改善箇所説明図

フロントアクティブスタビライザー

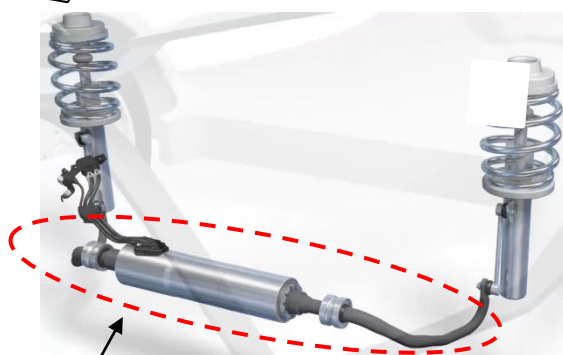
基準不適合発生箇所

フロントアクティブスタビライザーにおいて、製造工程が不適切なため、十分な焼き入れ処理がされていないものがある。また、腐食防止処理が不適切なため、局所的に腐食しているものがある。そのため、走行中の振動等により内部に亀裂が入り、そのまま使用を続けると、フロントアクティブスタビライザーが破断するおそれがある。

全車両、フロントアクティブスタビライザーを良品へ交換する。

識別：右フロントドアのロワヒンジのボルト(頭)に白ペイントを塗布する。
